**Avis sur le projet de construction d'une centrale photovoltaïque
à Neufchâteau (88)
porté par EDF Renouvelables**

n°MRAe 2022APGE34

Nom du pétitionnaire	SAS Centrale photovoltaïque de Neufchâteau, filiale de EDF Renouvelables
Commune	Neufchâteau
Département	Vosges (88)
Objet de la demande	Construction d'une centrale photovoltaïque au sol
Date de saisine de l'Autorité Environnementale	18/01/22

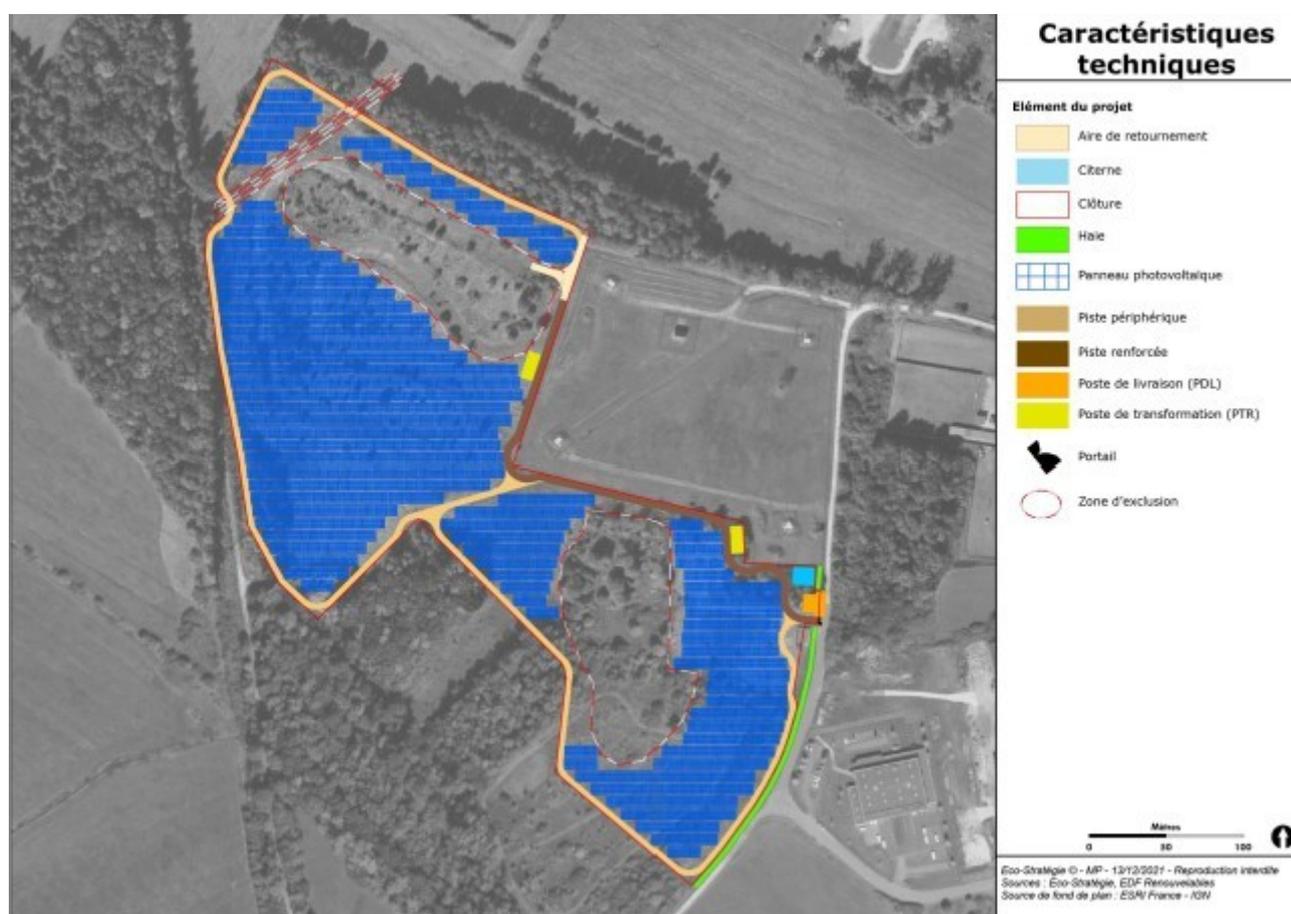
La centrale aura une puissance de 8,85 MWc², elle permettra de produire 9,5 GWh par an, ce qui équivaut selon l'Ae à la consommation d'environ 1 400 foyers³.

Le projet couvre 9,4 ha (surface clôturée), pour une surface de panneaux de 4,1 ha (surface projetée au sol). Le projet comprend la construction de 2 postes de transformation et d'un poste de livraison.

La technologie envisagée pour les modules photovoltaïques n'est pas arrêtée d'après l'étude d'impact.

L'Ae recommande au pétitionnaire de préciser la technologique de modules photovoltaïques employée et de positionner les panneaux selon les meilleurs standards disponibles pour une optimisation de la production et une facilitation de leur recyclage (absence de polluants nocifs comme le tellure de cadmium).

La hauteur maximale des structures est de 2,4 m, les panneaux seront inclinés de 10° par rapport à l'horizontal en direction du sud. Le bord inférieur des panneaux photovoltaïques sera à 1,08 m
